Nomor : B-1802/SR.430/H.11/06/2025
Sifat : Biasa
Lampiran : 1 (satu) eksemplar
Hal : Pemberitahuan Permohonan Revisi *Test Report* New Holland TT3.50

Nomor : 027/SKL-AGRI/VI/2025
Lampiran : -
Perihal : Permohonan Revisi Test Report
New Holland TT3.50

ANALISIS AMANDEMEN LAPORAN PENGUJIAN

No. Test Report: LB.130/008/TRE/01/IV/2025

2. Pada Gambar 1, halaman 3 dari 12

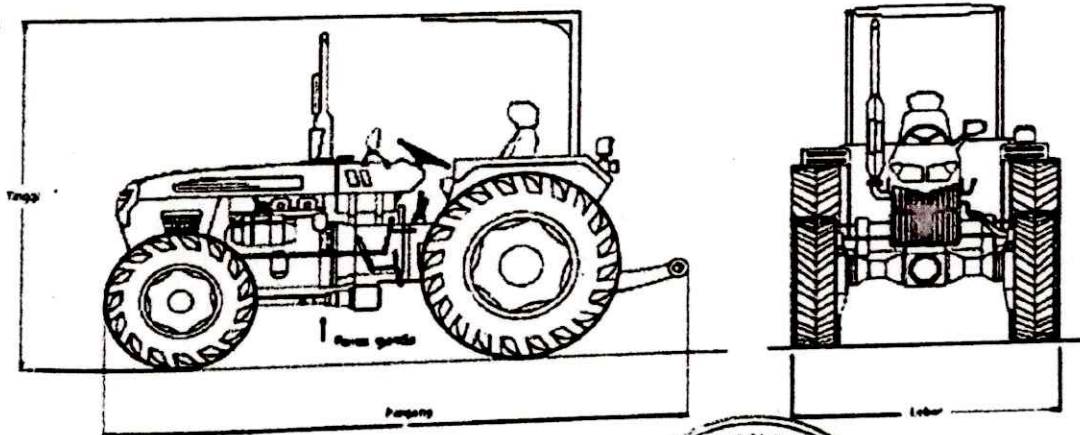
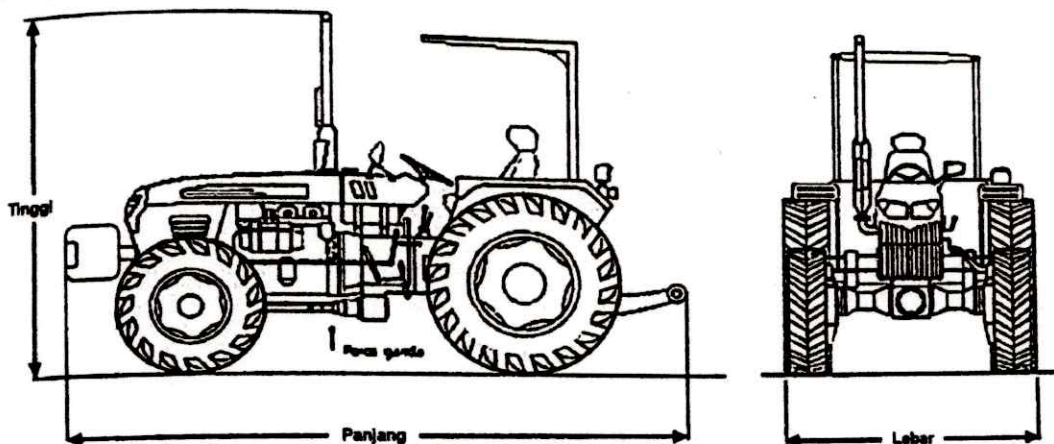
Setelah dilakukan pemeriksaan terhadap data hasil pengujian, diperoleh hasil bahwa untuk traktor roda empat merek New Holland model TT3.50 terdapat kesalahan pencantuman pada *test report* oleh penguji pada Tabel 1. Dimensi Traktor pertanian roda empat dan Gambar 1. Skema dimensi traktor pertanian roda empat pada laporan hasil pengujian.

Sehubungan dengan telah diterbitkannya Laporan Test Report New Holland TT3.50 No: LB.130/008/TRE/01/VI/2025 tanggal 2 Mei 2025, kami telah memeriksa dengan seksama dan mendapatkan beberapa hal yang membutuhkan koreksi atau revisi, yaitu: Simbol, Gambar Traktor, dan Dimensi keseluruhan unit. Mohon bantuan dan Kerjasama dari Bapak dan Team BRMP Mekanisasi Pertanian untuk melakukan koreksi / revisi terhadap Laporan Test Report kami tersebut.

Amandemen meliputi :

1. Pada Tabel 1, halaman 2 dari 12, parameter : panjang, tinggi dengan kanopi, bobot operasi traktor, dan pemberat roda belakang

1. a. Panjang : 3.489
c. Tinggi dengan kanopi : 2.403
d. Bobot operasi traktor : 2.425
2. e. Pemberat (ballast)
- Pemberat roda belakang : -

1. a. Panjang : 3.711
c. Tinggi traktor dengan roda karet termasuk kanopi : 2.418
d. Bobot operasi traktor : 2.425
2. e. Pemberat (ballast)
- Pemberat roda belakang : Tidak ada

Gambar 1. Skema dimensi traktor pertanian roda dua

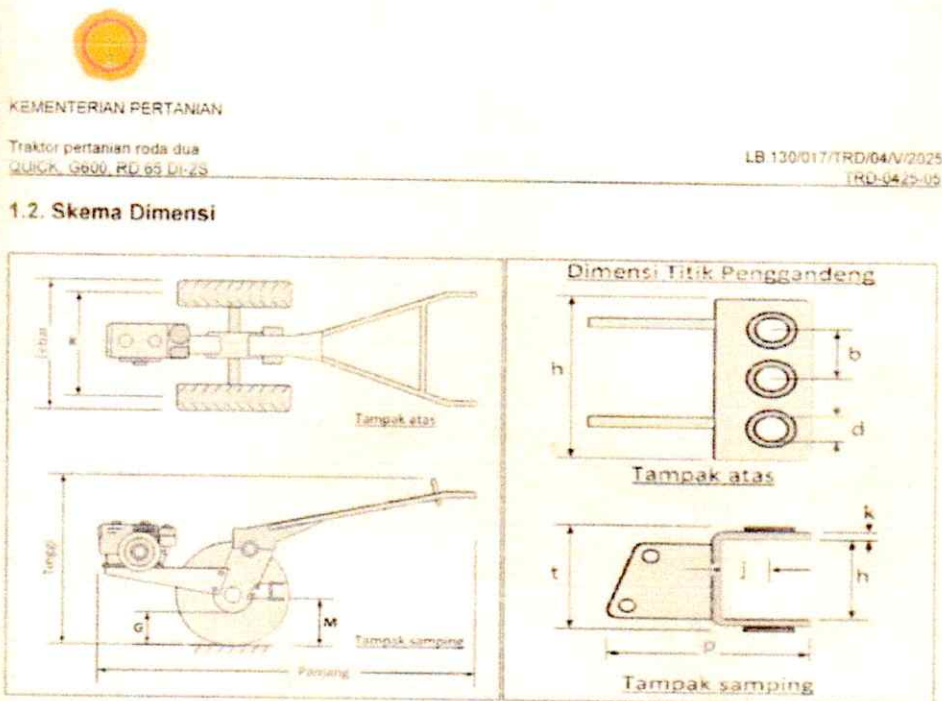
Test Report	Halaman	Parameter	Laporan Saat Ini	Pengajuan Revisi
LB.130/016/TRD/03/V/2025	4 dari 9	Tabel 3. Spesifikasi penggendeng traktor pertanian roda dua	Jarak renggang roda (K) : 1.007	Jarak renggang roda (K) : 1.077 (sudah dikonfirmasi oleh penguji)
LB.130/017/TRD/04/V/2025.	3 dari 9	Tabel 2. Spesifikasi motor penggerak traktor pertanian roda dua	Daya kontinu : 4,04	Daya kontinu : 4,10

No.	Subbagian/pasal/ tabel/gambar	Daftar perubahan (amandemen)	Uraian penyebab	Penanggung- jawab tindakan perbaikan	Keterangan
1	Tabel 3. Spesifikasi penggandeng traktor pertanian roda dua (parameter jarak renggang roda (K), traktor dengan roda besi <i>double ring</i> 825)	- Semula 1.007 - Menjadi 1.077	Kesalahan penulisan oleh penguji	Amiq Nurul Azmi, STP, M.Sc	Sudah diperbaiki
